Advies Commissie Grondverzet - addendum

Datum: 27 februari 2022

Onderwerp: **ADDENDUM (Technisch)** bij het van Advies Commissie Grondverzet aan de minister van Mobiliteit en Openbare Werken dd. 22/02/2022

- *Zone Regatta*

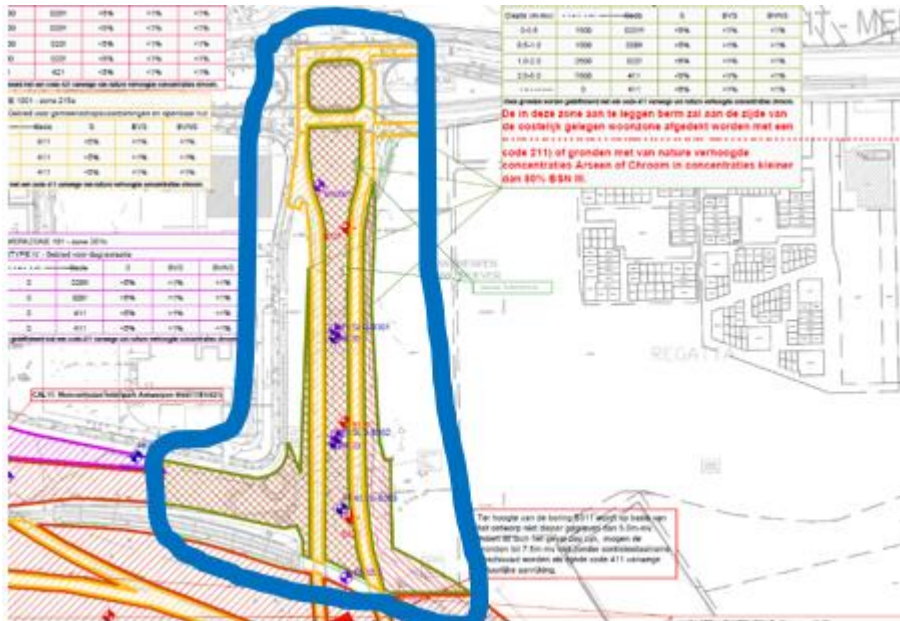
Wat betreft Regatta, adviseerde de Commissie dat de toplaag moet uitgevoerd worden met zuivere grond. Het gaat het over de parkzone tot aan de spoorweg, zijnde de volledige gearceerde zone binnen de blauwe contour op onderstaande kaart. De gele zone heeft een kwaliteit < 3 µg/kg ds: hier mag sowieso enkel diezelfde kwaliteit worden gebruikt. De groene zone heeft kwaliteit !!!: hier moet afwerking gebeuren met een leeflaag (70 cm) met kwaliteit < 3 µg/kg.
